DODATEK č. 5

ke Smlouvě o dílo

„II/118 Kladno, rekonstrukce silnice“

Název stavby a registrační číslo projektu: II/118 Kladno, rekonstrukce silnice, CZ.06.1.42/0.0/0.0/17_082/0008449	Číslo SO/PS / / číslo Změny SO/PS: 303/1	Číslo ZBV: 20
Název stavebního objektu/provozního souboru (SO/PS): Stoka 3

Příloha: 2x Všeobecné podmínky, situace s navrženým řešením, situace s navrženým řešením

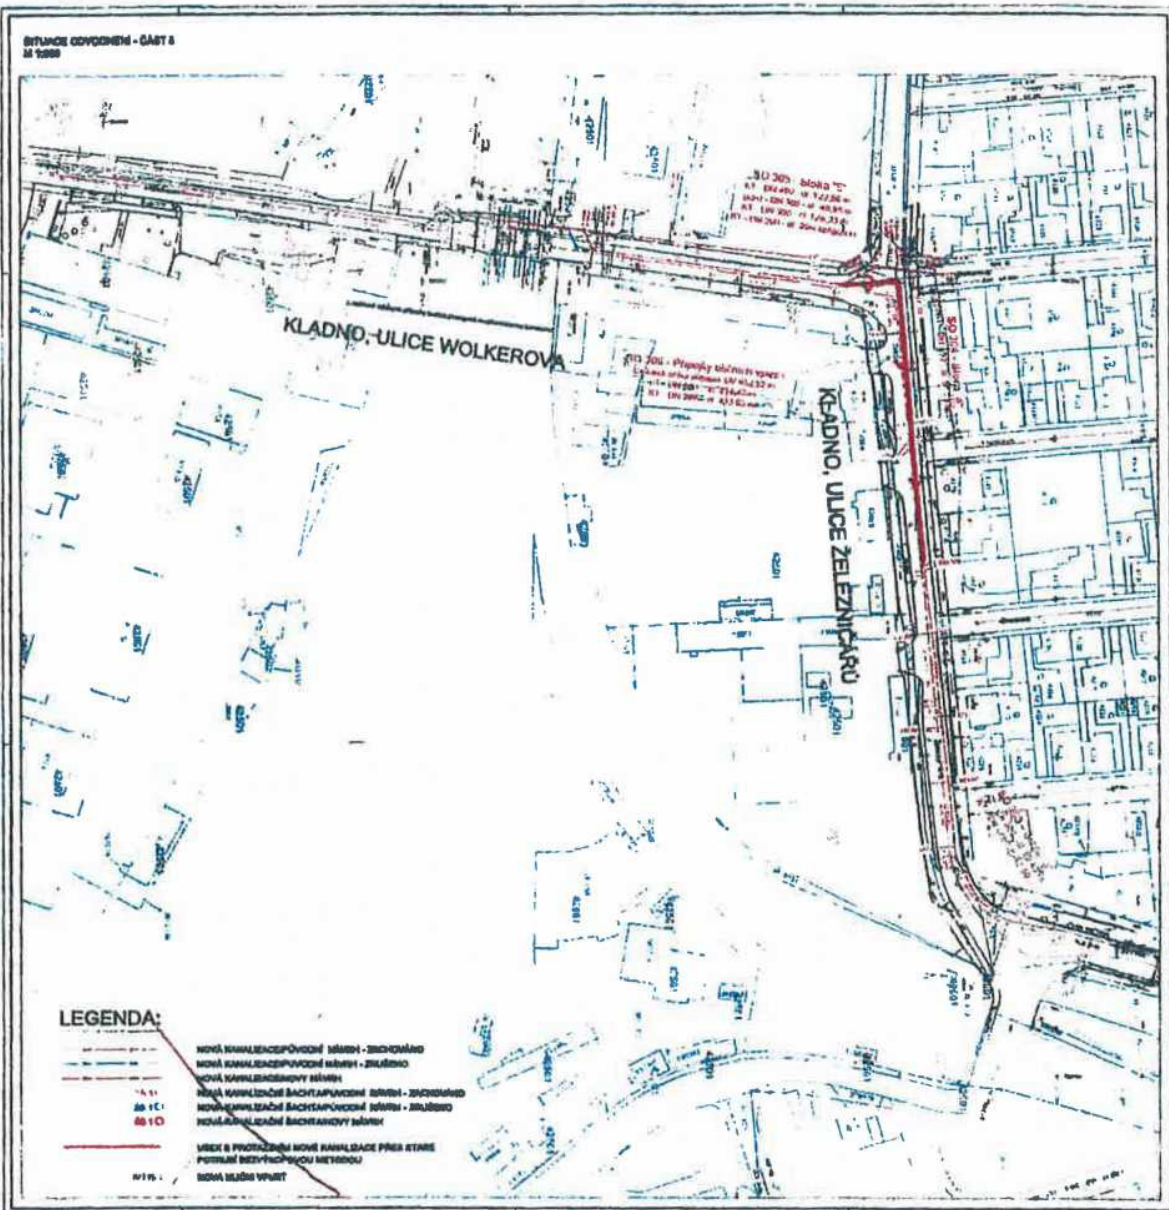
Písemným vyjádření Středočeských vodáren, a.s. ze dne 7.2.2020 bylo nastoleno nové řešení v podobě propojení stok 3,4,5. Na základě tohoto vyjádření, které je nedílnou součástí tohoto zápisu z KD, bude promptně přepracován projekt kanalizace.

- Projekt skutečného provedení stavby kanalizace, kamerovou prohlídku, zkoušky nepropustnosti kanalizace a šachet apod. a projekt skutečného provedení přeložky vodovodu, včetně zaměření v digitální formě (doložené písemným souhlasem manažera útvaru GIS), je nutné předat provozu SV, a.s. Zaměření je nutné provést dle dokumentu „S_2013_07_Tvorba, aktualizace a využívání GIS“, který je zveřejněn na www.svas.cz.

- Upozorňujeme, že při realizaci stavby může dojít ke střetu se stávajícími domovními přípojkami, které jsou v celé délce v majetku jejich investorů, zpravidla majitelů napojených nemovitostí.
